ORDEM No - 9712 - 037 - IT

Informação Técnica

MODELO : SC-CH94

ASSUNTO : Modificação no mecanismo do CD

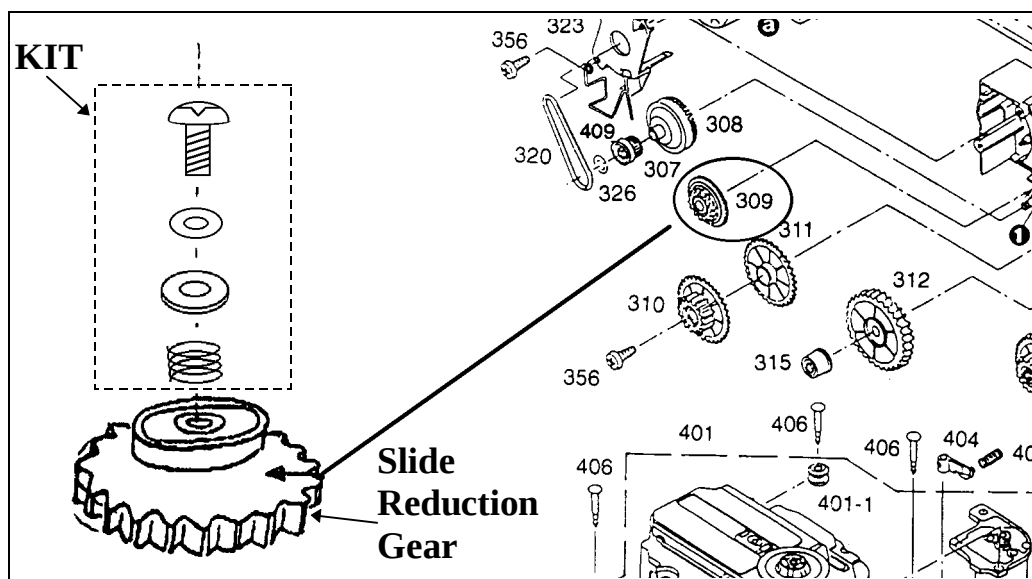
FENÔMENO: Ao ligar o aparelho ele identifica corretamente a localização dos Cds e pega o disco certo. Se mudamos o aparelho para função TUNER ou TAPE e depois retornamos para CD o aparelho busca o disco errado (busca o próximo disco, ex: se o disco desejado é o 5 o aparelho pega o 6) ou então aparece NO DISK no display.

CONTRA MEDIDA: Adicionar o kit RFKRACH64MP à engrenagem N° 309 da vista explodida (Slide Reduction Gear código RDG0342), conforme a figura a seguir.
